„Zkapacitnění tratě v úseku Turnov – Železný Brod“ Zhotovení stavby

Vysvětlení, změny a doplnění zadávací dokumentace – Dodatek č. 9

DETAIL UPEVNĚNÍ DFF 300 M 1:10

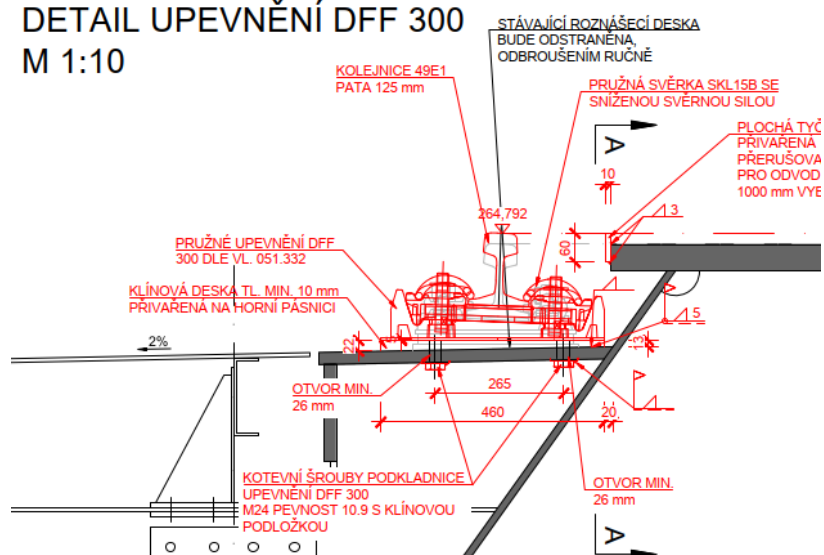
- a) Součástí pol. 27 549420 Pojistné úhelníky na mostech je dodání nových pojistných úhelníků L160x100x14 mm. Upozorňujeme, že v současné době jsou tyto úhelníky na trhu v ČR nedostupné. **Má zadavatel možnost dodání užitých úhelníků, nebo případnou náhradu jinými úhelníky?**
- b) Z detailu pružného upevnění DFF 300 a jeho poměru k rozměrům původní roznášecí desky je váhový rozdíl mezi položkami 39 a 44 nemožný.

39 93650 Drobné doplň konstr kovové (klínové desky) 23 504,286kg a

44 96718 Vybourání částí kcí kovových (odbroušení stáv. upevnění podkladnic) 62,587 t

Váha obou položek se moc lišit nebude. **Žádáme o kontrolu hmotnosti položky 44 a její opravu.**

- a) Dotaz bude zodpovězen v řádném termínu.
- b) Dotaz bude zodpovězen v řádném termínu.
